Informe Consolidado de Solicitud de Aclaraciones, Rectificaciones y/o Ampliaciones a la Declaración de Impacto Ambiental del Proyecto "Construcción Línea de Transmisión 1x110 kV Bajos de Mena-Costanera"

Nombre del Titular : Transmisora Eléctrica Cordillera SpA
Nombre del Representante Legal : Mauricio René Infante Esquerri
Dirección : 21 de mayo 0164

El presente Informe Consolidado de Solicitud de Aclaraciones, Rectificaciones o Ampliaciones a la Declaración de Impacto Ambiental del proyecto "Construcción Línea de Transmisión 1x110 kV Bajos de Mena-Costanera", contiene las observaciones generadas en virtud de la revisión de la Adenda.

Figura 1: Área de influencia de calidad de aire.

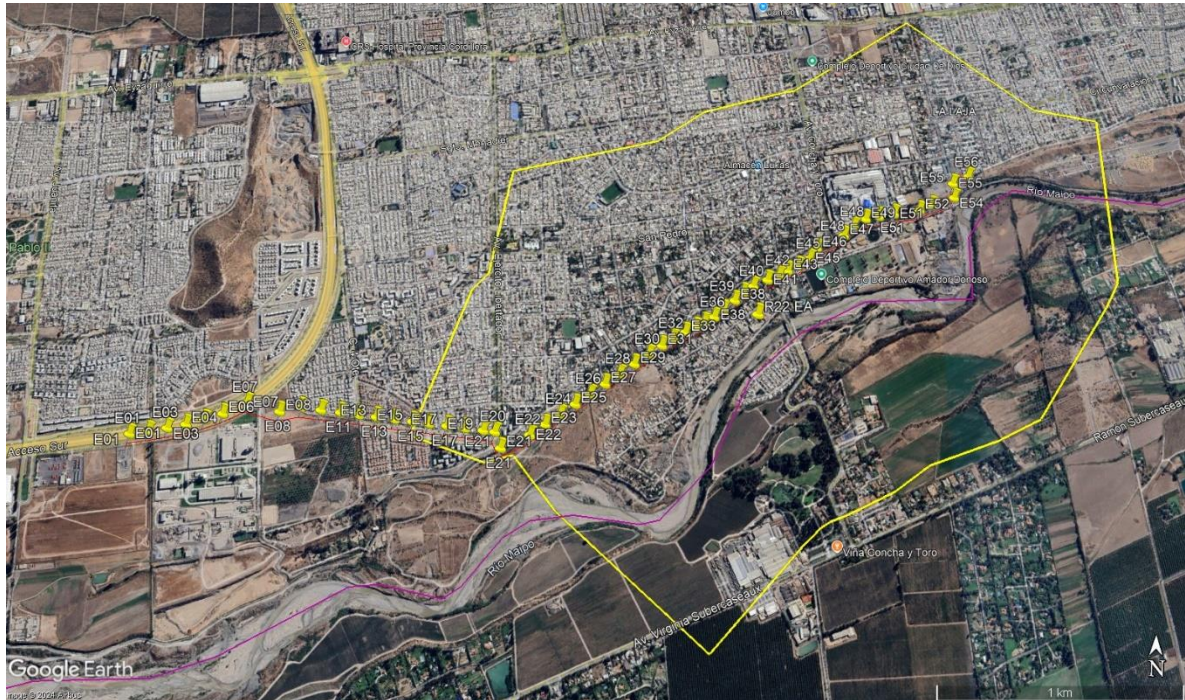
4.3 Respecto al área de influencia de calidad de aire, en el apéndice 3 adjunto en el Anexo 2-9.2 de la DIA, se entrega un KMZ con la superficie definida como área de influencia de calidad de aire (polígono de línea amarilla), la cual no incluye las estructuras del proyecto desde la torre E-1 hasta la torre E-15, como se muestra en la siguiente figura:

Al respecto, se solicita al titular fundamentar técnicamente la definición del área de influencia, la elección de los receptores, y aclarar porque no se consideraron receptores más cercanos a las fuentes de emisión de material particulado, considerando el peor escenario de evaluación en este análisis. Se solicita revisar las guías: “Criterio de evaluación en el SEIA: objetos de protección” (SEA, 2022), “Guía para la evaluación ambiental del riesgo para la salud de la población” (SEA, 2023), y “Criterio de evaluación en el SEIA: Impacto de emisiones en zonas saturadas por material particulado respirable MP10 y material particulado fino respirable MP2,5” (SEA, 2023).

Figura 10. Receptores

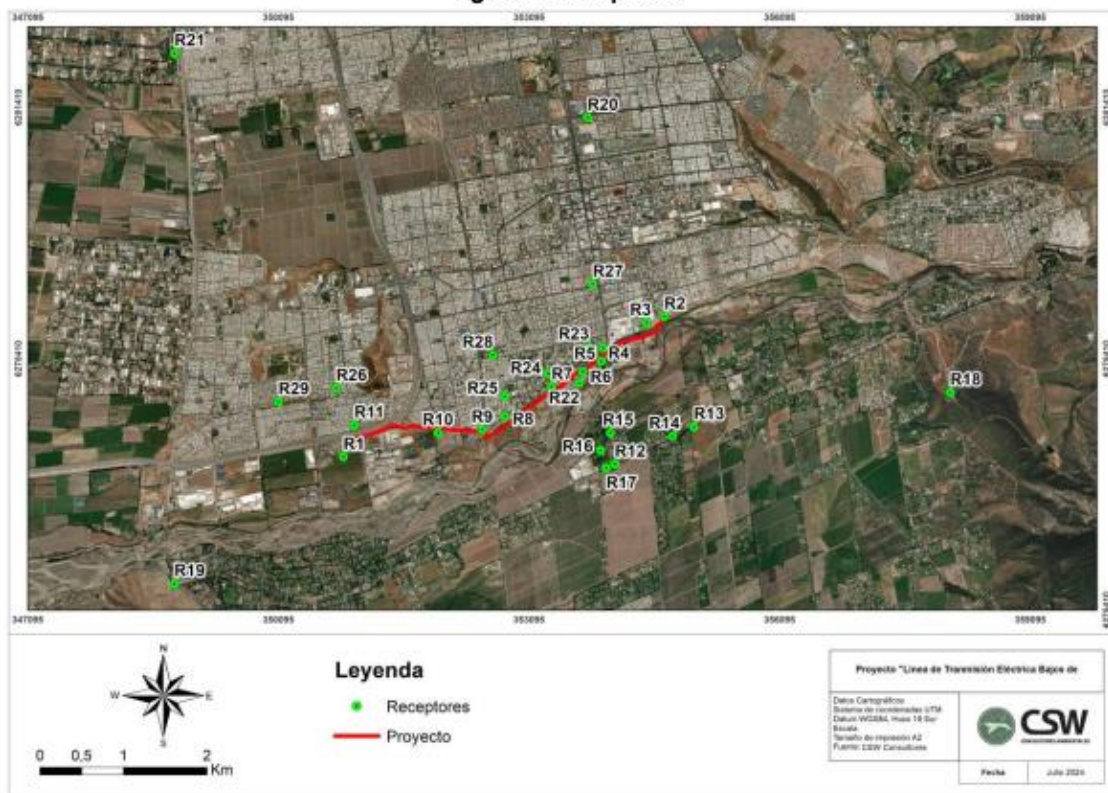
A mayor abundamiento, los receptores de emisiones atmosféricas identificados en el Anexo 2-9.2 de la DIA, Modelación de Emisiones, de acuerdo con lo indicado por el titular son 29, los que se grafican en la figura 10 del citado anexo, y que se muestran a continuación:

Figura 69. Detalle mapa de ruido etapa movimiento de tierra (MOV) con medidas de control en dBA, receptor R07.

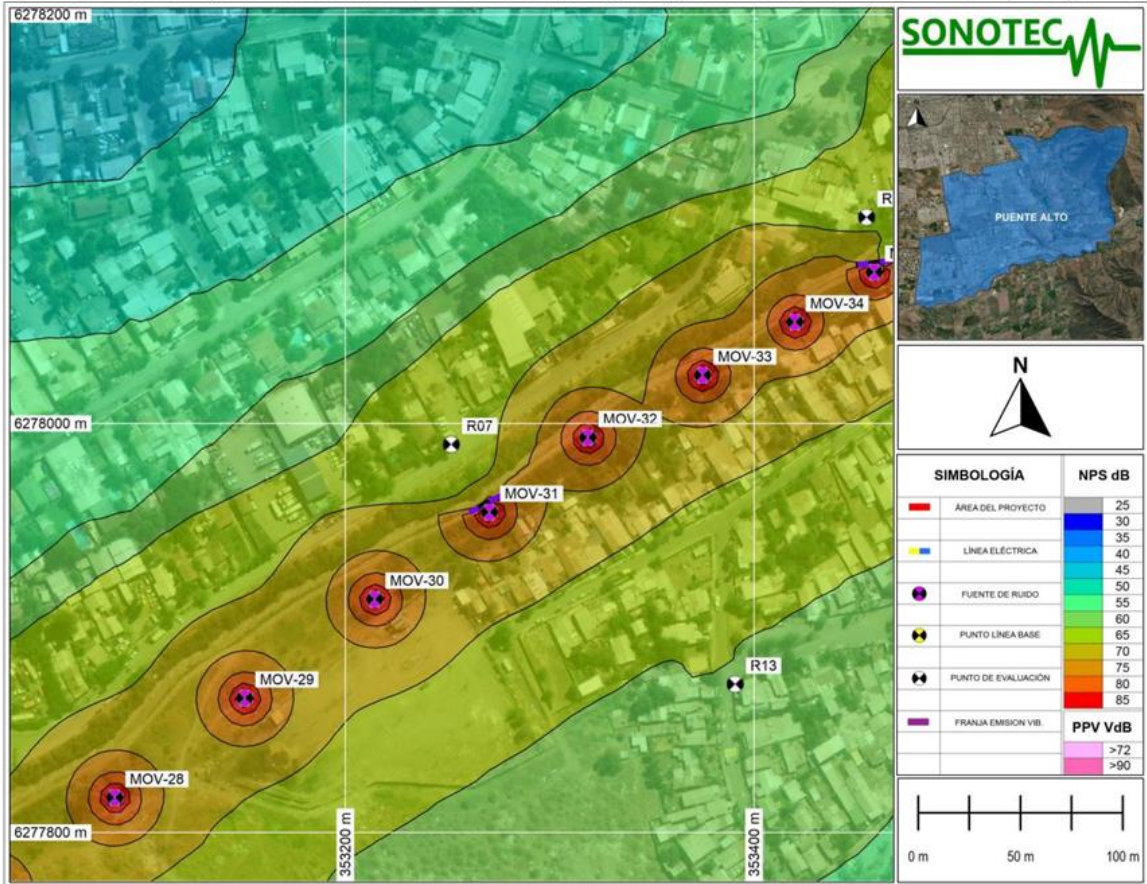
4.12 En función de las observaciones en materia de Ruido y Vibraciones, presentes en el capítulo 2 del presente ICSARA, se solicita al Titular ampliar los receptores de ruido que no han sido considerados en la evaluación. A modo de ejemplo, en la figura 69 del Anexo 2-8 de la DIA, se identifican las isolíneas de ruido que producirán los movimientos de tierra en la fase de construcción de las estructuras (torres) 29 a la 34. En esta imagen se visualiza un conjunto de viviendas que no han sido incluidas como receptores:

A mayor abundamiento, se observa que, en los receptores no identificados en este sector, se supera la normativa aplicable, por lo tanto, se solicita al Titular declarar que medidas aplicará sobre estos receptores para no generar efectos, características o circunstancias del artículo 5 de la ley. Se hace presente al Titular que, una vez identificados todos los receptores sensibles de Ruido que no han sido considerados, deberá proponer medidas que aseguren la no generación de impacto significativo en materias de ruido y vibraciones durante la fase de construcción del proyecto.

Figura 116. Detalle mapa de ruido etapa de operación OP en dBA, receptor R07

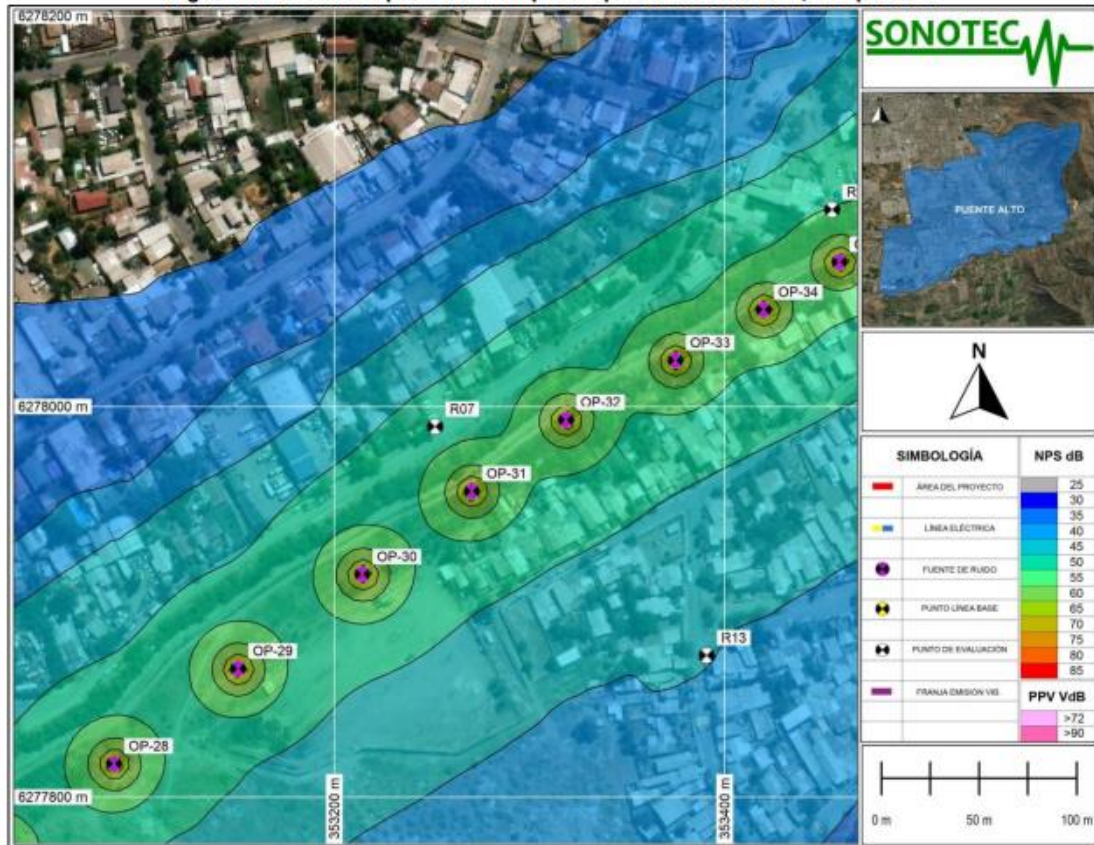
4.13 Respecto a Ruido y Vibraciones durante la Fase de Operación del proyecto, a modo de ejemplo, a continuación, se presentan las isófonas de ruido modelada para esta fase, de acuerdo con lo informado por el Titular en Anexo 2-8 de la DIA:

Al respecto, se solicita al Titular aclarar el nivel de inmisión de ruido que recibirán los receptores que no han sido reconocidos, entre las torres 29 y 34, para esta fase. Y en caso de corresponder, presentar los fundamentos técnicos que aseguren que no se generaran impactos significativos sobre estos receptores, tanto en horario diurno como en horario nocturnos, para la fase de operación de la línea.
